01 / 06 Synthèse du contrôle — COVER

Installations électriques à basse tension et à très basse tension

Hugo Clausstraat 9, 1831 Machelen

Installation non conforme

01 TD GARAGE

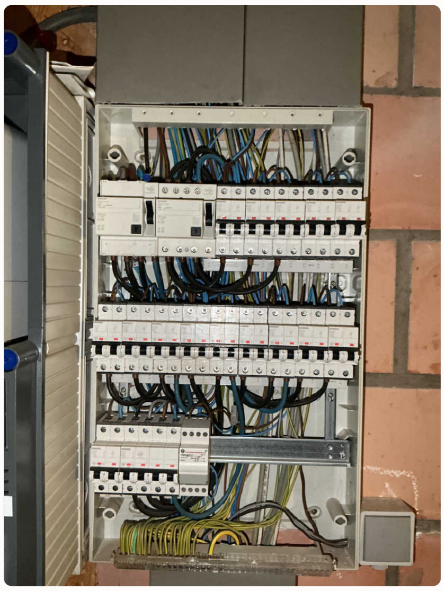
CONSTATATIONS 2 INFRACTIONS

- 3.1.2 Le schéma de position est absent, incomplet ou ne correspond pas à l'installation.
- 3.1.2.1 Le schéma unifilaire est absent, incomplet ou ne correspond pas à l'installation.
